INFORMATION TECHNIQUE 520ST+

no 1

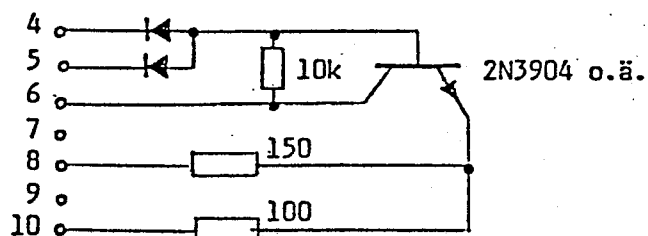
3)

Pour la conduction du RASO, resp. RAS1, une résistance de 68 resp. 100 Ohm's peut être soudée entre le MCU et les RAM's. Ces deux résistances doivent être raccordées le plus près possible du MCU.

Fig. 3 Video Amplifier

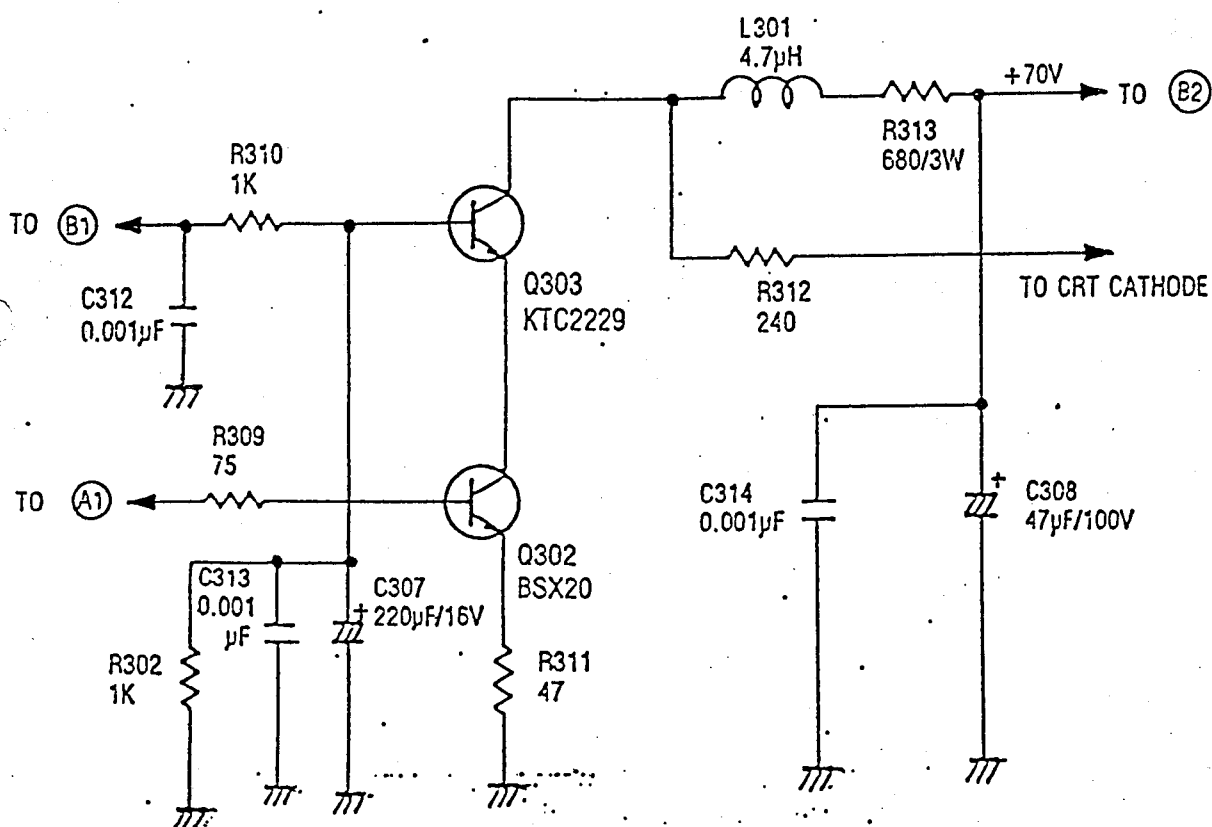
LIGNES SUR LE DESKTOP DU SM124

Lorsqu'un moniteur SM124 présente une série de lignes tous les 2 à 3 cm, sur le GEM-DESKTOP, vous pouvez y remédier en installant une résistance de 220 à 240 Ohm en parallèle avec la résistance R312 de l'ampli vidéo sur le circuit imprimé qui se trouve à l'arcère du tube cathodique. Certains moniteurs sont encore équipés d'une bobine qui est mise en série avec la résistance R312. Si c'est le cas, il vous suffit d'enlever cette bobine.
